Til: Ringebu kommune
Fra: Lars Gløtvold
Dato 2018-04-30

Endringer etter offentlig ettersyn, reguleringsplan for Ringebu vannverk

Figur 1: Viser oppfylling rundt brønnhus til kote 190 og helning 1:1,5

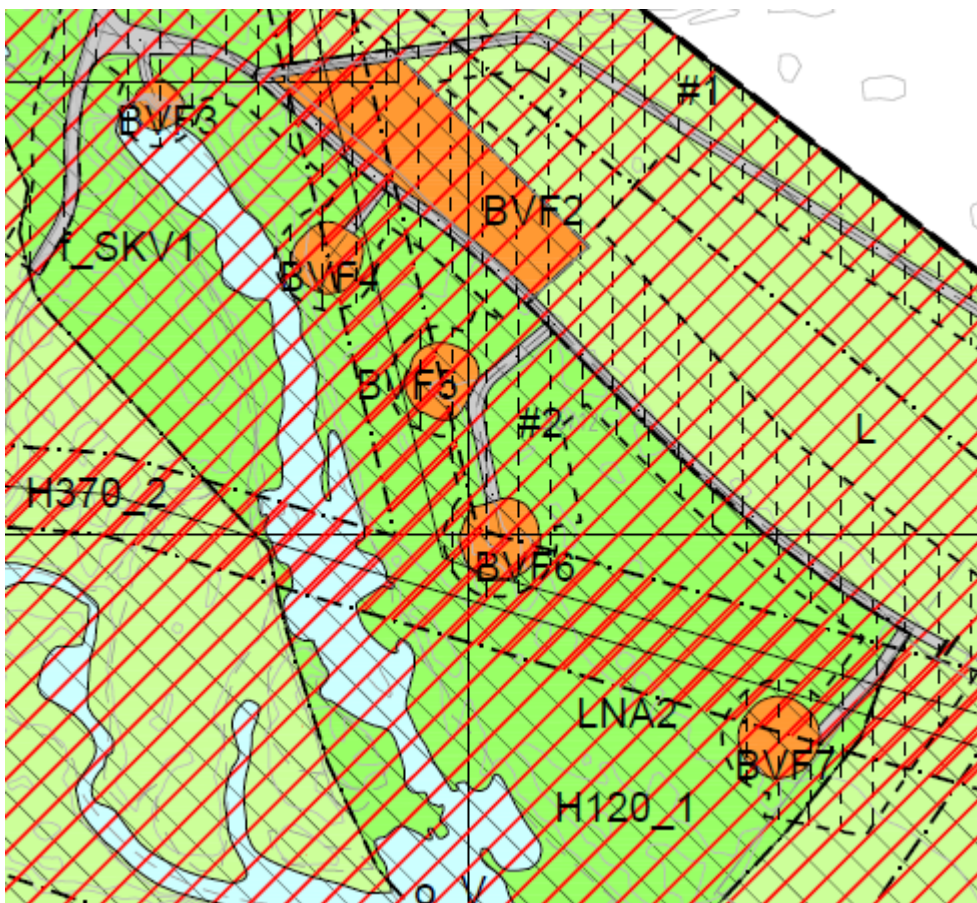
Det er basert på merknadene fra Fylkesmannen og NVE endret oppfyllingshøyde for brønntopper og fordelingshus på Risøya. Prosjektet har besluttet at nivået på brønntoppene og fordelingshusene heves til Q1000 + 0,2 meters sikkerhetsmargin. Dette medfører at brønntoppene og fordelingshuset på Risøya heves til i overkant av kote 190,0, noe som gir en heving på omkring 1,5 meter i forhold til det som tidligere var forutsatt.

For å unngå en utvidelse av regulert areal til brønntopper og fordelingshus er det besluttet at man etablerer fyllingsskråning med helning 1:1,5. Det stilles videre krav til at oppfyllingen erosjonssikres på en slik måte at det ikke oppstår skade ved en flomsituasjon med tanke på erosjon og/eller skade ved at drivende gjenstander i vannet kolliderer med oppfyllingen under en flomhendelse. Det at man etablerer brønntoppene med helning 1:1,5 gjør at revegetering av fyllinga er vanskelig. Dette gjør at oppfyllinga rundt brønntopper/fordelingshus i hovedsak blir dekket med steinmasser.

Oppfylling av vegene inn mot brønntoppene heves ikke tilsvarende oppfyllingen av brønntoppene, men avsluttes på kote 188,5. Ved behov for å bytte større deler i pumpehusene benyttes kran. Prosjektet har lagt inn en breddeutvidelse på regulert vegbredde med 0,5 meter for å sikre litt større vegareal inn mot brønntoppene.

Denne oppfyllingen gjør at brønntoppene og fordelingshus skal være sikret i henhold til kravene til sikkerhetsklasse F3 i Byggeteknisk forskrift (TEK17).

Krav til nivå for oppfylling av brønntopper og fordelingshus er innarbeidet i bestemmelsene.
